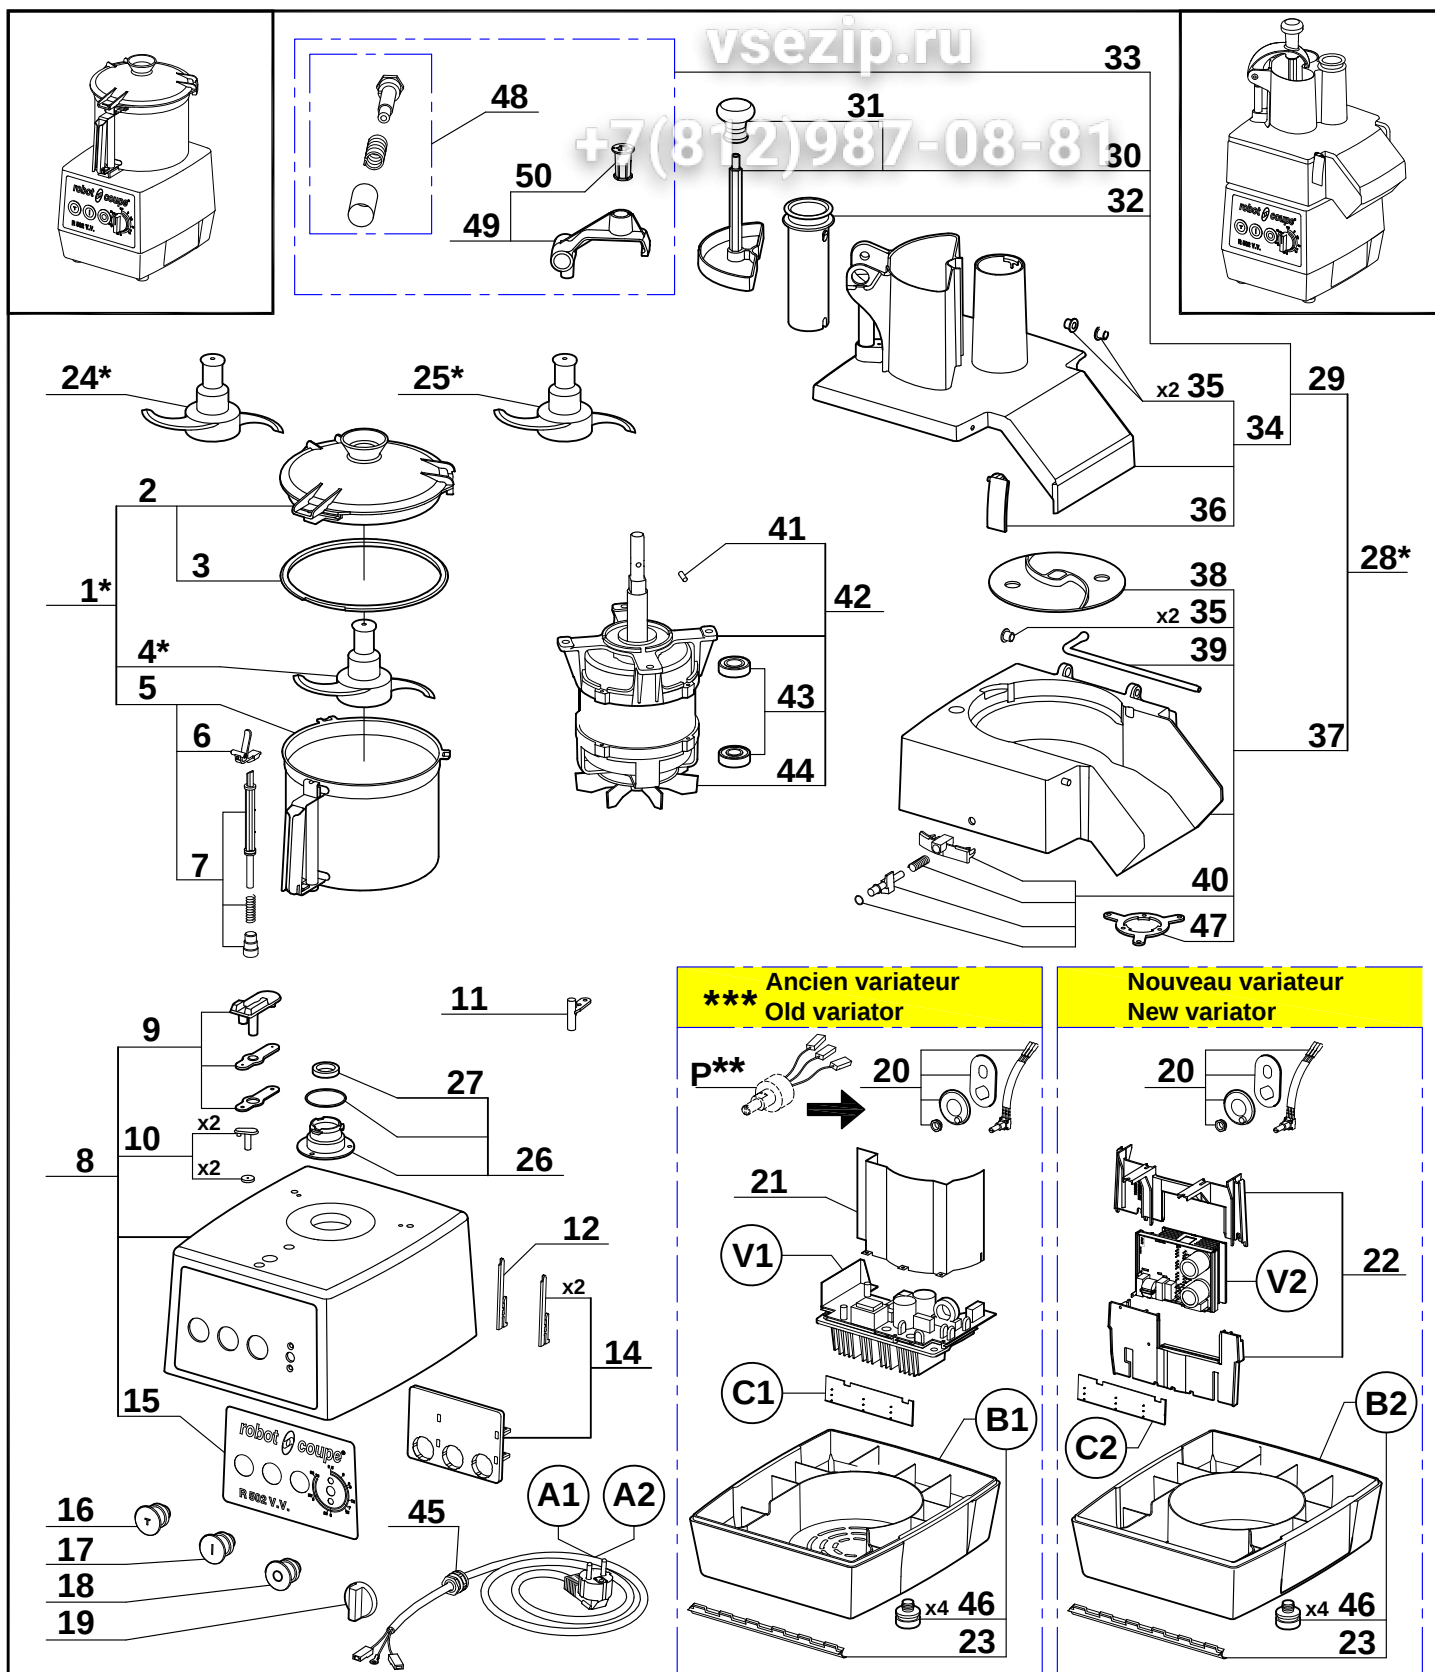
** L'ancien potentiomètre P est remplacé par l'ensemble 20.

*** L'ancien variateur n'est plus disponible, pour le remplacer commander le **kit de mise à niveau référence 39975**.

ATTENTION : Si votre appareil est équipé du potentiomètre P, alors commander en plus le nouveau potentiomètre 20.

** The old potentiometer P is replaced by the assembly 20.

*** The old variator is no longer available, to replace it, order the **upgrade kit part number 39975**. You will receive the new variator V2, the base B2, the controls board C2, the variator support 22, the screws and the technical instructions.

CAUTION : If your machine is equipped with the potentiometer P, then order in addition the new potentiometer item 20.

Vous recevrez le nouveau variateur V2, le socle B2, la carte boutons C2, le support variateur 22, les vis et la notice.
